SZPITAL SPECJALISTYCZNY

FZP.II – 241/74/22

dotyczy: postępowania o udzielenie zamówienia publicznego pod nazwą: **SPRZĘT MEDYCZNY JEDNORAZOWEGO UŻYTKU.**

Szpital Specjalistyczny w Pile informuje, że do wyżej wymienionego przetargu wpłynęły następujące pytania:

Pytanie do zadania 19

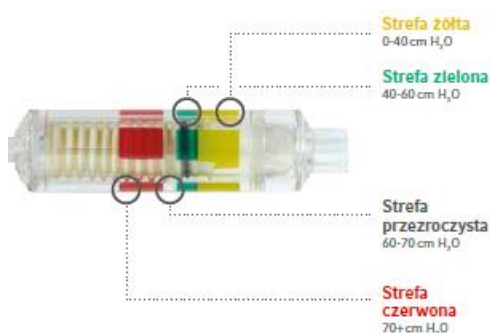
Prosimy o dopuszczenie maska krtaniowa wg opisu: jednorazowego użytku, pierwszej generacji, silikonowy mankiety uszczelniający, z zabezpieczeniem chroniącym przed możliwością zaklinowania nagłośni w postaci uźebrowania, z luźnym niewbudowanym drenem do napełniania mankieta chroniącym przed możliwością przypadkowego przegryzienia, ze zintegrowanym systemem monitorowania ciśnienia w mankiecie, bezpieczna w środowisku MRI. Dostępna w rozmiarach 1, 1.5, 2, 2.5, 3,4,5,6 do wyboru.

Opak.handlowe:10szt. Maski wyposażone są w zintegrowany monitor ciśnienia (Cuff-Pilot), dzięki czemu mogą być bezpiecznie stosowane w środowisku MRI. Technologia cuff pilot eliminuje potrzebę użycia manometru w celu niezawodnego uszczelnienia.

Odpowiedź: Zamawiający dopuszcza.

Zadanie nr 18

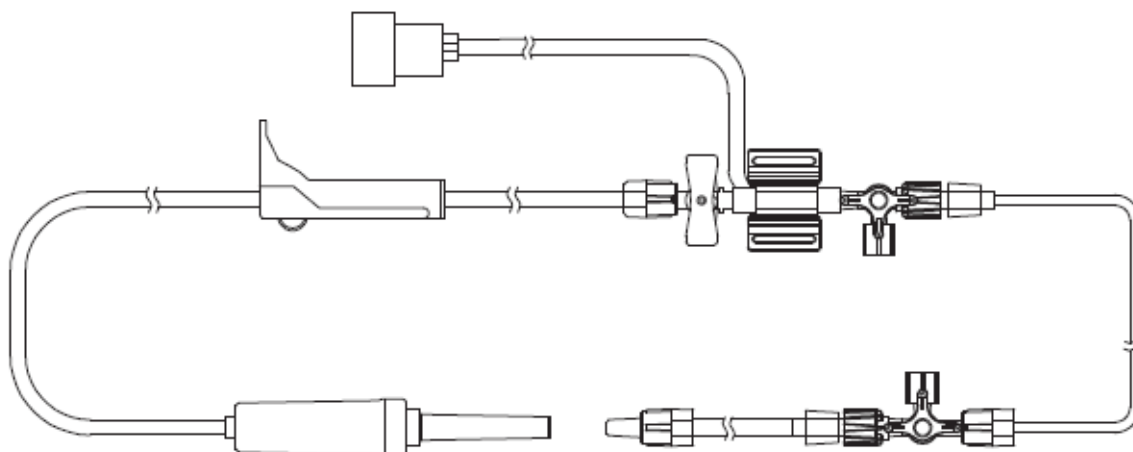
Czy Zamawiający wyrazi zgodę na zaoferowanie przetworników do pomiaru ciśnienia metodą inwazyjną zgodnie z poniższym schematem?:

Odpowiedź: Zamawiający wyraża zgodę.
